изменения от 01. 06. 03г.

С 01.06.03г. в электрическую схему домофона введены цепи размагничивания электромагнитного замка и изменён алгоритм работы цепей управления электромеханическим замком, что отразилось на расположении контактных клемм.

Рис.2

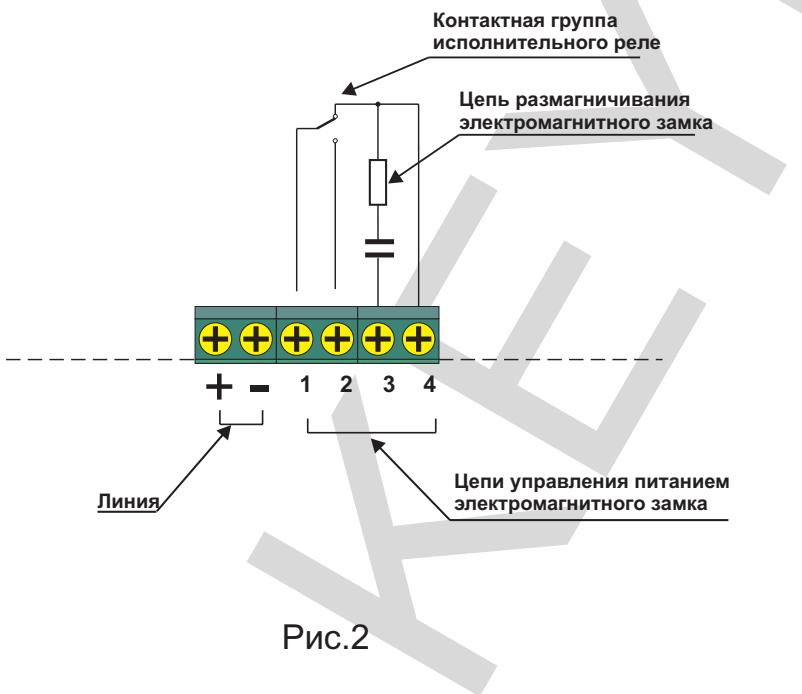
В случае применения электромеханического замка, для коммутации тока управления замком, следует использовать клеммы №1,2. (рис.2, 3)
